Gemeinde Marxzell

Bebauungsplan “Höhenstraße Ost”

– Synopse zur förmlichen Beteiligung –

Karlsruhe
April 2025

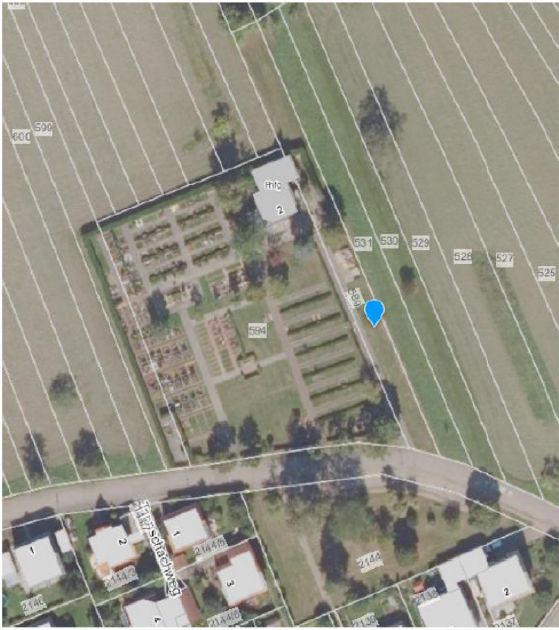
Zu den vorgelegten Unterlagen 16 Teil A - 1: Planungsrechtliche Festsetzungen 1.11.6 Artenschutz ■ Insektenfreundliche Leuchtmittel Für die Außenbeleuchtung sind ausschließlich insektenfreundliche LED's, oder insektenfreundlichere Leuchtmittel mit geringem UV-Anteil, mit warmen Licht mit einer Farbtemperatur bis 3.000 Kelvin in insektendichten Lampengehäusen mit zielgerichteter Abstrahlung nach unten und nicht auf Baumkronen ausgerichtet vorzusehen. Die nächtliche Außenbeleuchtung ist auf das notwendige Mindestmaß zu begrenzen (z.B. durch Zeitschaltuhr oder Bewegungsmelder).	Wird zur Kenntnis genommen.
